**Avis délibéré de la mission régionale
d'autorité environnementale
Hauts-de-France
sur le projet de parc éolien de Dhuizel
sur les communes de Dhuizel et Courcelles-sur-Vesle (02)
Étude d'impact d'avril 2021**

n°MRAe 2023-7504

AVIS DÉLIBÉRÉ n° 2023-7504 adopté lors de la séance du 28 novembre 2023 par
la mission régionale d'autorité environnementale Hauts-de-France

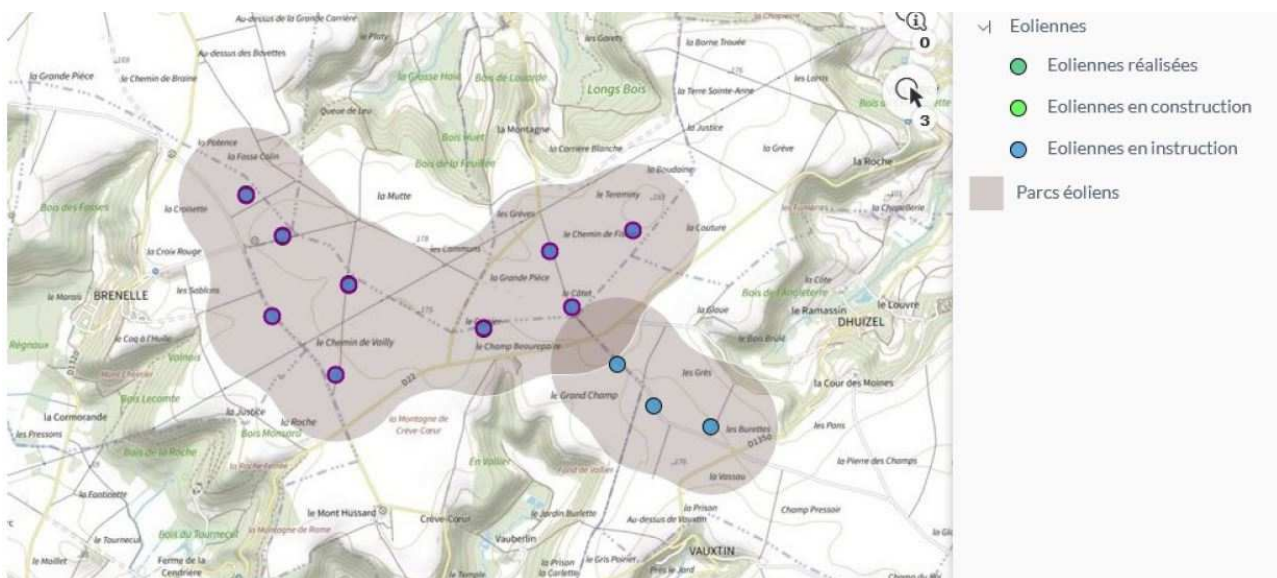
La comparaison des variantes ne comprend pas la production d'énergie.

Cependant, ainsi que cela est développé ci-après, la variante choisie a des impacts modérés à forts notamment sur la faune volante (cf partie II.3.2).

Le choix de l'implantation entourée de zones boisées, avec des enjeux sur les chauves-souris importants et connus par la bibliographie interrogée.

Par ailleurs, la justification de la délimitation de cette ZIP n'est pas expliquée, d'autant qu'elle recoupe celle du parc voisin (cf. carte ci-dessous). Il est juste indiqué page 33 de l'étude d'impact qu'elle a été définie par le pétitionnaire.

L'autorité environnementale recommande d'indiquer comment la ZIP a été définie et de donner la production d'énergie pour chaque variante.
